VOS RÉF. -
NOS RÉF. LEI-DI-CDI-MAR-SCET---2019-10528
INTERLOCUTEUR Françoise LOMBARDI
TÉLÉPHONE 04.88.67.43.20
E-MAIL Françoise.lombardi@rte-france.com

OBJET PLU Arrêté
Commune de SALON-DE-PROVENCE

Vous nous informez par courrier en date du 12 décembre 2019 que la commune de SALON-DE-PROVENCE a engagé une procédure de modification simplifiée n°4, par délibération du Conseil Métropolitain du 5 novembre 2019.

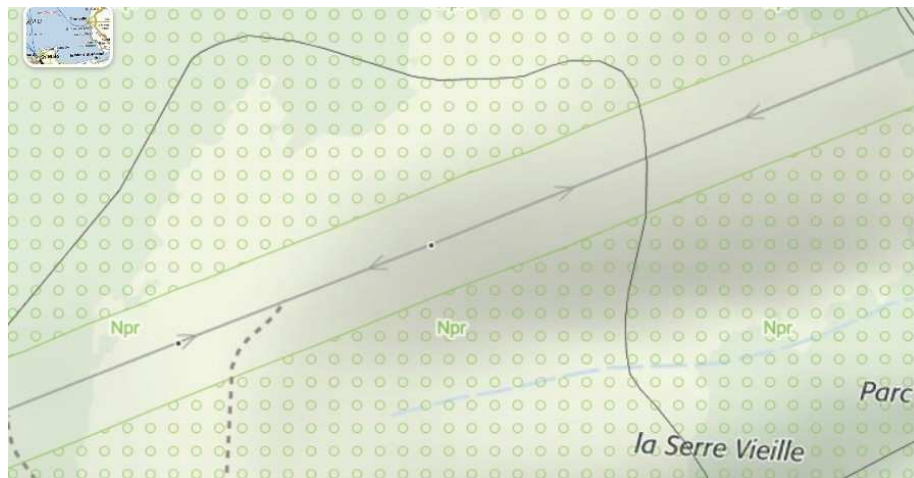
Nous vous demandons par conséquent de bien vouloir procéder au déclassement du couloir de l'espace boisé classé traversé par les ouvrages mentionnés en page 1 de ce courrier, de la façon suivante :

Réseau aérien :

- de 30 m de large de part et d'autre de l'axe des lignes 63 000 Volts
- de 40 m de large de part et d'autre de l'axe des lignes 225 000 Volts
- de 80 m de large de part et d'autre de l'axe des lignes 2x400 000 Volts

Réseau souterrain :

- 05 m de large de part et d'autre des lignes électriques souterraines

Comment matérialiser la bande de déclassement d'un EBC ?

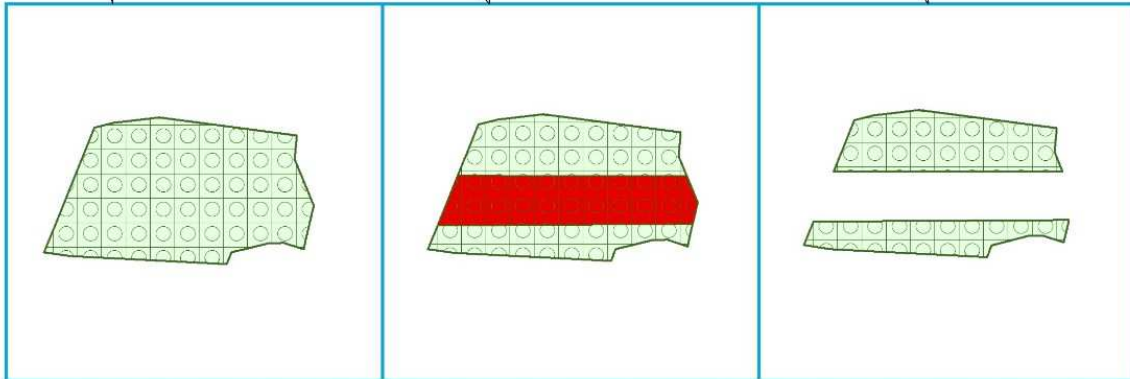
Une liaison de transport d'électricité se trouve à l'intérieur d'un EBC ?

L'EBC est concerné par un couloir de déclassement en raison de la présence d'une liaison de transport d'électricité (bande rouge)

Resultat attendu: On retranche de l'EBC, la bande de déclassement de la liaison de transport d'électricité

Exemple n°2 (extrait du Géoportail de l'urbanisme)

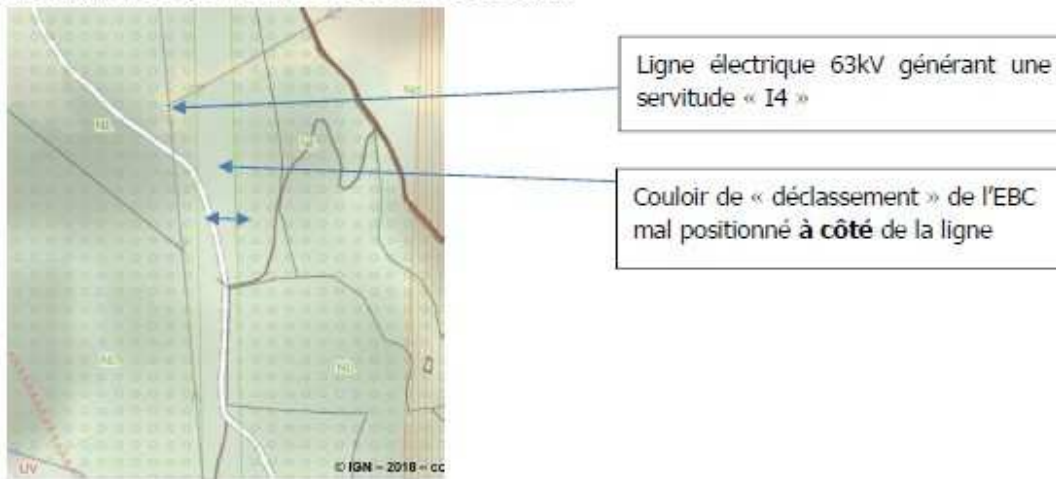
On voit sur cet exemple qu'un couloir de déclassement de l'EBC a bien été créé à l'attention du passage de la ligne électrique mais il est **manifestement** mal positionné à côté de la ligne électrique alors qu'il devrait être axé sur cette ligne.
